DANISH DEFENCE ACQUISITION AND LOGISTICS ORGANIZATION

Dato: 19. marts 2018 kl. 10.00 – 11.00.

Informationsmøde vedr. Udbud af "Metal Objects"

Knap:

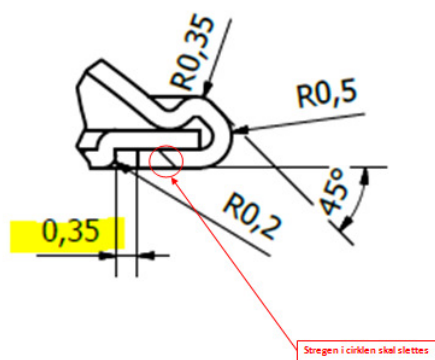
Må knappen fra tidligere udbud anvendes?

Er der en grund til, at kvaliteten af knappen er kraftigere end på øvrige knapper?

Hvad betyder 0,35 på tegningen?

- Ja, knappen fra tidligere udbud kan anvendes, så længe den lever op til de angivne krav i dette udbud.

- Dimensionerne på knappen skal være som angivet på tegningen.

- 0,35 er størrelsen på "spalten". Stregen i cirklen er slettet på opdateret tegning TT34621B.

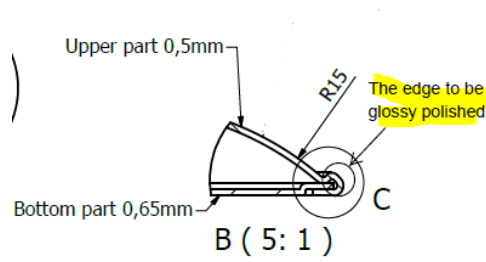
Skal befæstningen af øjet loddess på eller skal den bukkess?

Iflg. Specifikationerne skal den sandblæses efter samling? Iflg. tegning er den glat. Hvilken er rigtig?

- Befæstningen skal loddess på (svar er fremkommet efter mødets afholdelse)

- Knappen skal sandblæses efter samling og mat forgyldes derefter skal den blankpoleres KUN på kanten af knappen jf. FMT-00000268, afsnit 6.3, 6.4 og 6.5 – se nedenstående udsnit fra opdateret tegning TT34621B (*svar er fremkommet efter mødets afholdelse*)
